COMITÊ INTERFEDERATIVO

NOTA TÉCNICA INTERCÂMARAS - GT NOVAS ÁREAS Nº 01/2020

Assunto: Análise do documento “*Análises Ambientais e o Nexo Causal com o Rompimento da Barragem de Fundão nos Estudos Elaborados que Abrangem a Região de Novas Áreas*” referente à deliberação CIF nº 58, de 31 de março de 2017.

Figura 01 - Malha amostral do Programa de Monitoramento Aquático (PMBA) executado pela FEST (2019).

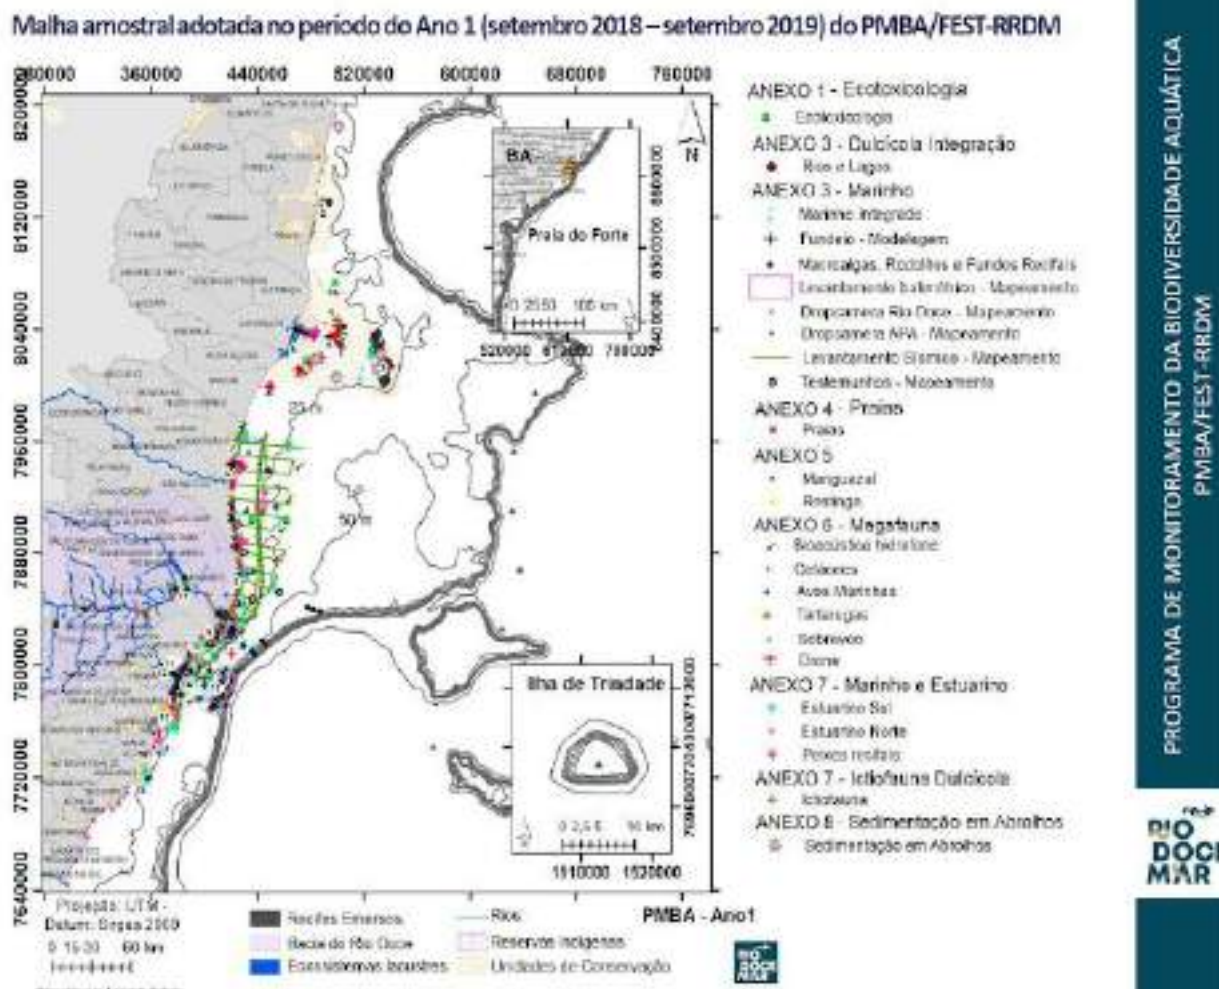
Em síntese, constatou-se uma resposta direta da biota às forças físicas e químicas introduzidas nos ambientes pelo derrame de rejeito resultante do rompimento da barragem, bem como uma variabilidade temporal e espacial de índices e indicadores de impacto que refletem a qualidade do ambiente da biota associada. Os critérios para a análise de indicadores e de interpretação quanto às condições ambientais, foram definidos com base na comparação com dados pré-rompimento da barragem, dados pré-PMBA e pós-

Figura 06 - Cronograma “Plano de Atendimento Integrado ‘Novas Áreas’” da Fundação Renova.

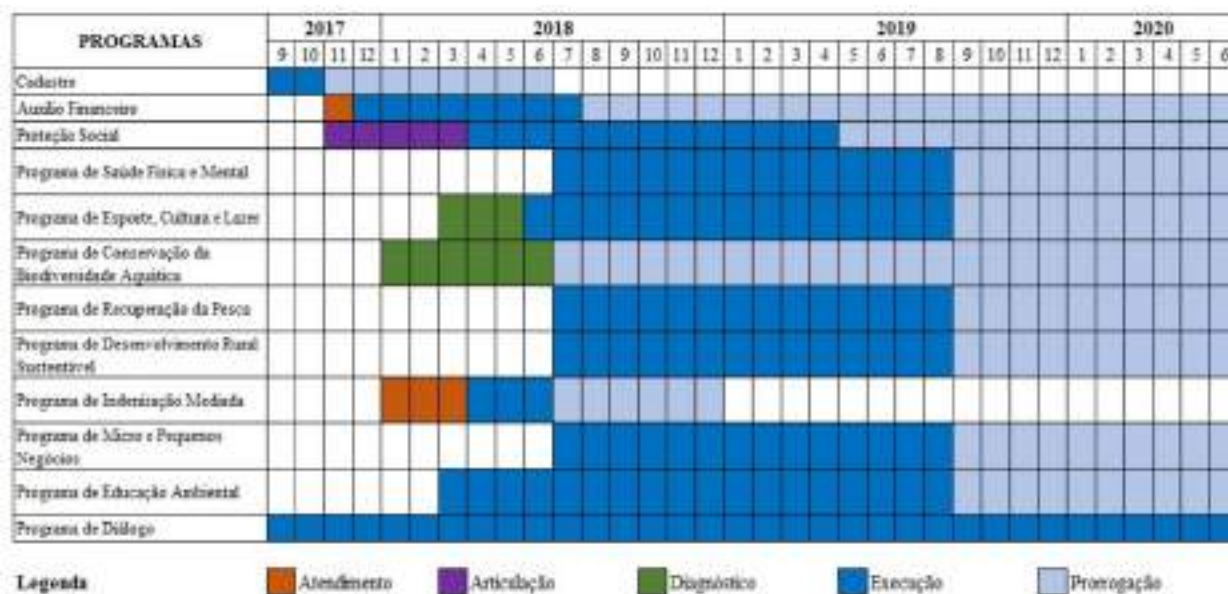
Apesar das dificuldades e da falta de disponibilização do cronograma colocado pelo Plano de Atendimento, alguns programas foram sendo executados ao longo do tempo o que é revelado pela análise dos dados de monitoramento do Programas de Levantamento e Cadastro dos Impactados (PG 01), do Programa Ressarcimento e Indenização dos Impactados (PG 02) e do Programa de Auxílio Financeiro Emergencial (PG 21) da Fundação Renova, nessas localidades. Após solicitação dos membros da CT-OS, a Fundação Renova

Figura 08 - Distribuição das manifestações dos municípios da Zona Costeira por classes de tempo de resposta.

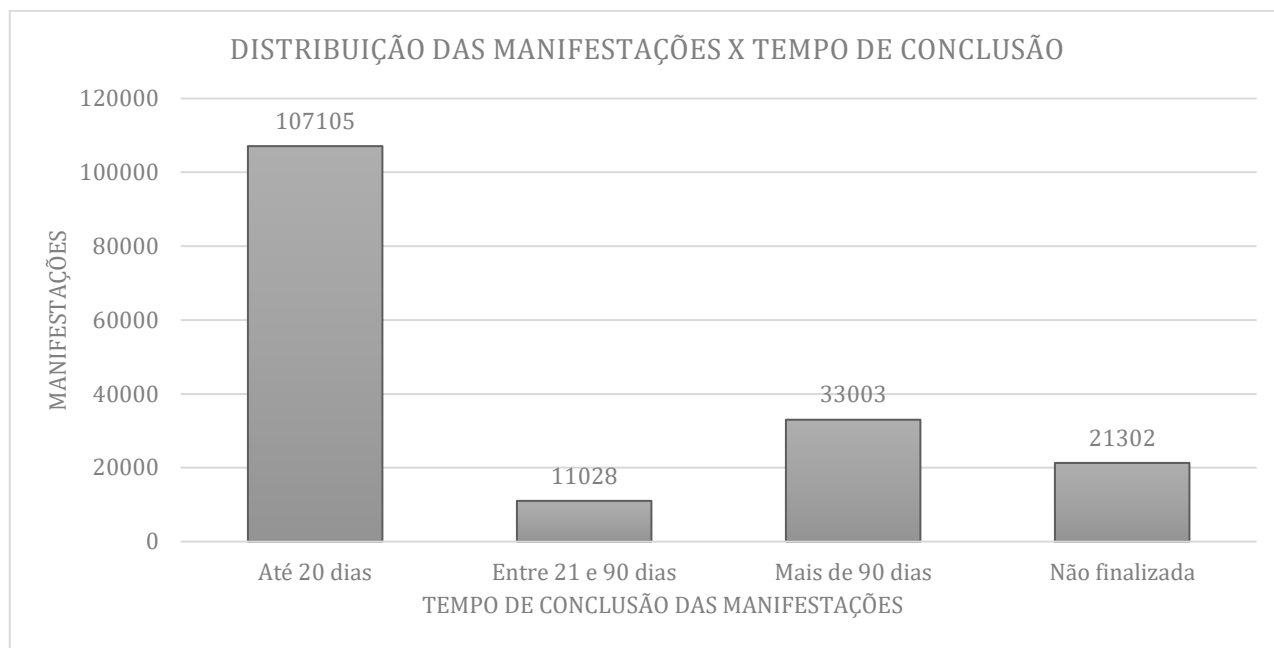
A figura 08 apresenta que, além dos mais de 12% do total que ainda esperam por resposta, mais de 44 mil manifestações tiveram que aguardar muito além do prazo recomendado (até 20 dias) para gerar uma atmosfera de acolhimento em caso de desastre.

Figura 1 – Pontos previstos para o monitoramento e pontos de coleta de espécimes conforme dados do Relatório CPM RT 101/20. As setas indicam pontos da planilha de coleta de espécimes cujas coordenadas não coincidem com os pontos originalmente previstos para amostragem.

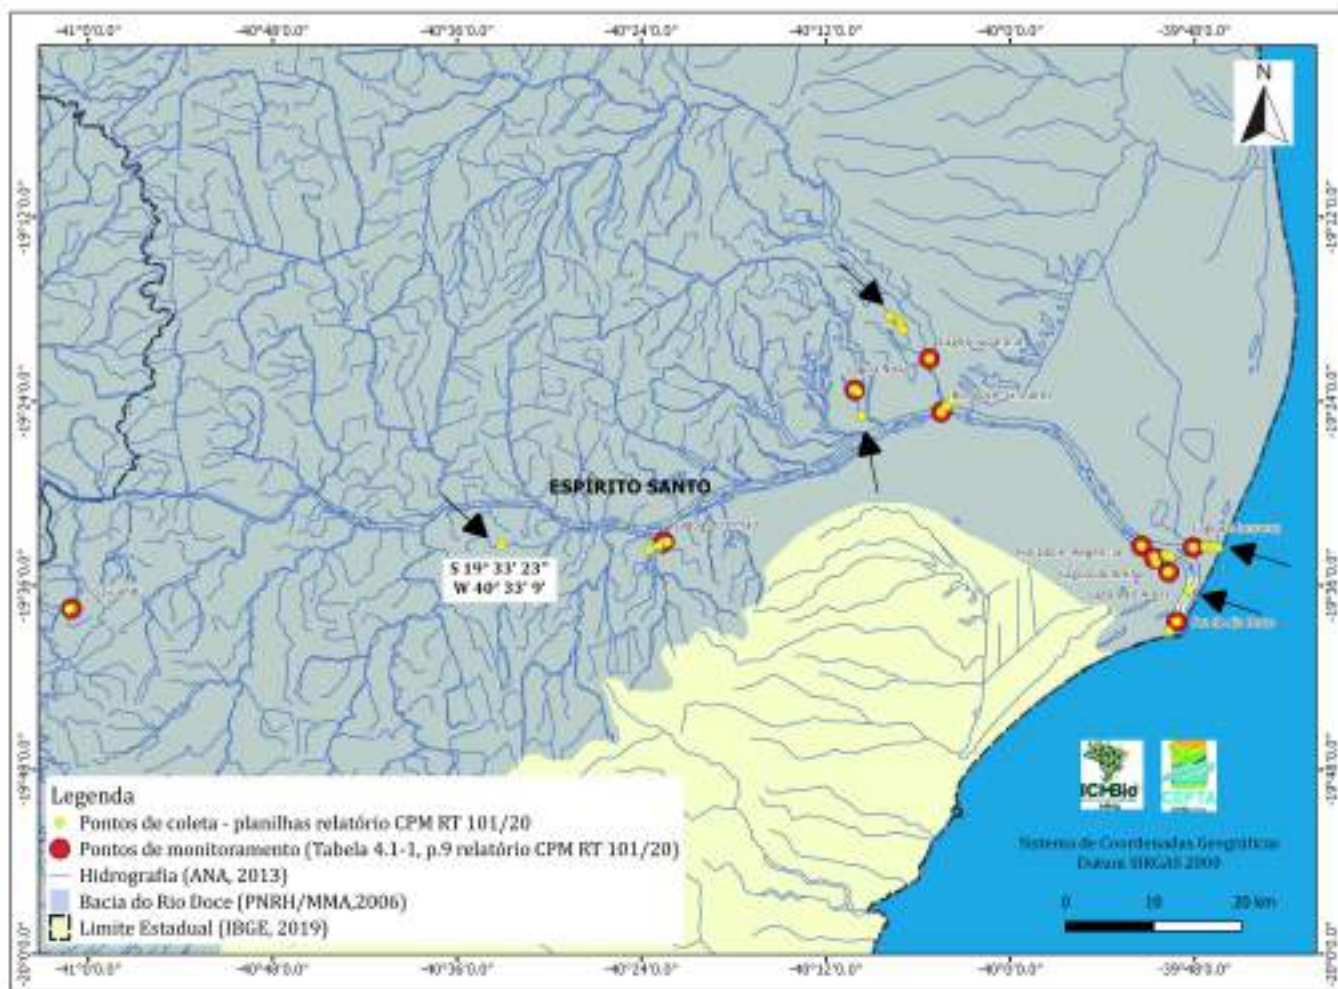
4.2.4. A figura 1 apresenta a localização dos pontos contidos nas planilhas de registros dos espécimes coletados e dos pontos previstos para amostragem. É possível notar que alguns pontos de coleta encontram-se deslocados dos locais originalmente previstos para as amostragens, porém não consta do relatório explicações sobre as motivações para tais deslocamentos. Por exemplo, conforme dados disponibilizados nas planilhas com os registros das coletas, o ponto de coordenadas S 19° 33' 23" e W 40° 33' 9", identificado como Lagoa do Limão, difere do local originalmente previsto para a amostragem nesta localidade. Nas coordenadas mencionadas acima foram coletados espécimes da ictiofauna (seis registros) e zoobentos (um registro). Entretanto, cabe ressaltar que também foram realizadas coletas no ponto originalmente identificado como Lagoa do Limão.

Figura 2 - Pontos previstos para o monitoramento e pontos do Programa de Monitoramento Quali-Quantitativo Sistemático (PMQQS) conforme dados do Relatório CPM RT 101/20.

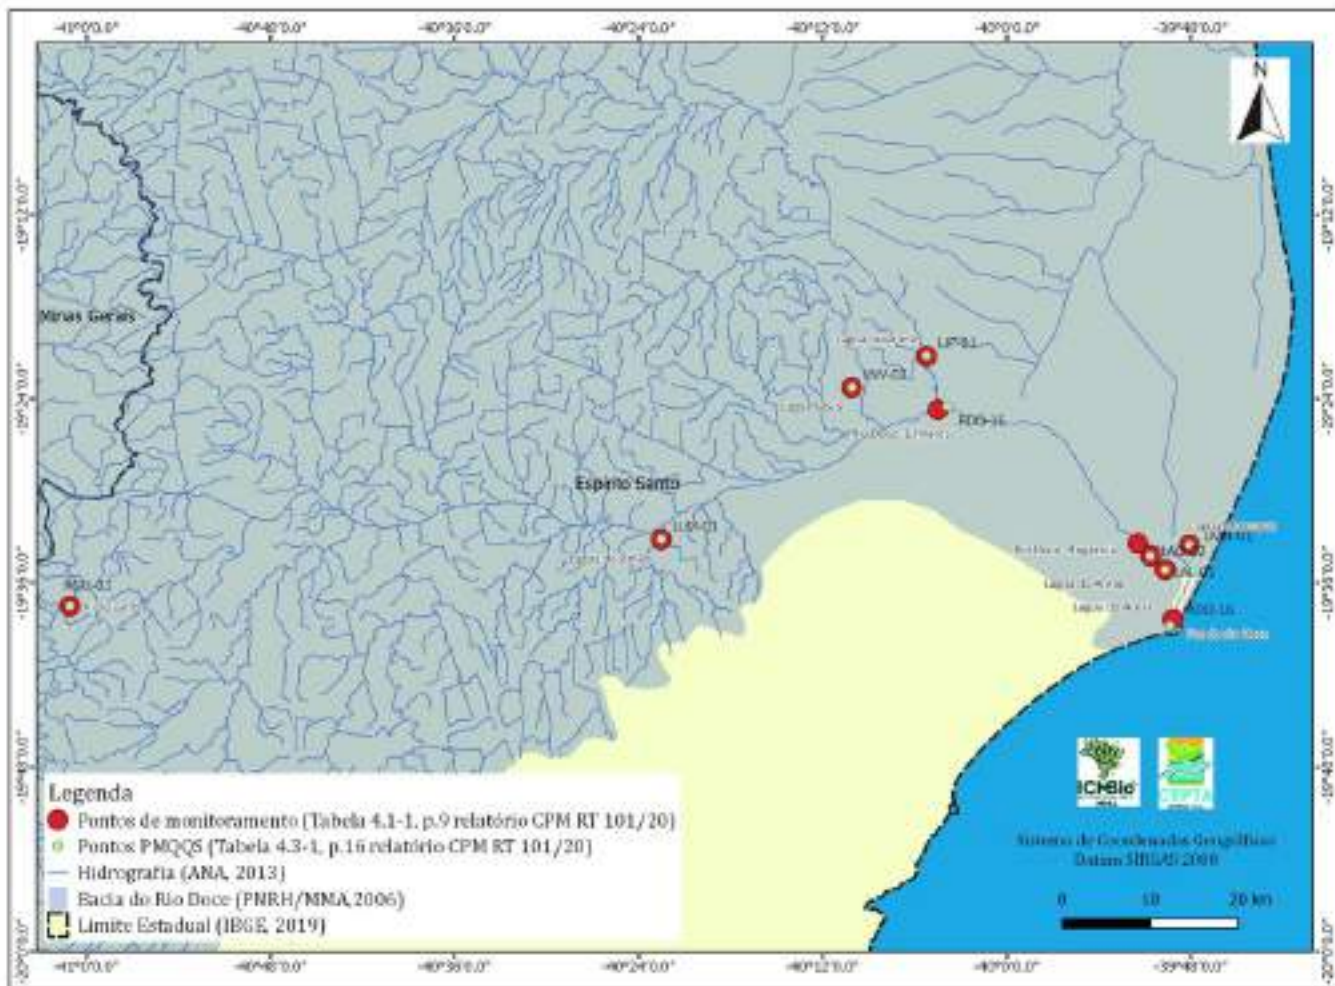
4.7.1.6. Contrapondo-se as coordenadas dos dois Programas de monitoramento (PMBA e PMQQS) é possível notar, como ilustrado no mapa da figura 2, que como proposto na página 15 do relatório, os pontos amostrais apresentam grande proximidade, garantindo a possibilidade de intercâmbio de dados validados entre os Programas.
